MAZZANTI, VIA

0915

Descrizione prestazionale dell'intervento

Foto del rilievo

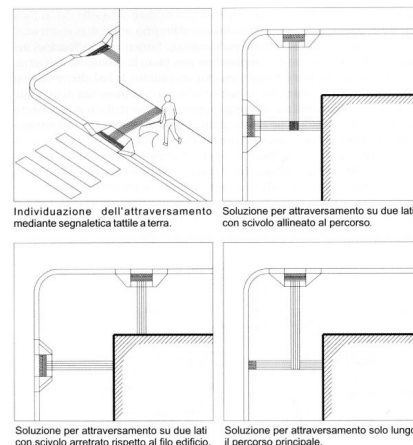
Criticità

Inadeguatezza di segnalazione tattile per non vedenti

Segnalazione tattili a pavimento di pericolo della presenza della scala

Intercettazione dell'attraversamento pedonale attraverso la **collocazione di adeguata segnaletica tattile sul marciapiede**.
Se non vi è semaforo, sarà sufficiente sbarrare il marciapiede, all'altezza del centro della zona zebra, con il Codice di DIREZIONE RETTILINEA che terminerà 40 cm prima del confine fra scivolo e zona carrabile con il Codice di PERICOLO VALICABILE che deve coprire tutta la luce dello scivolo.

Materiale suggerito: **Tipo LogesVetEvolution**
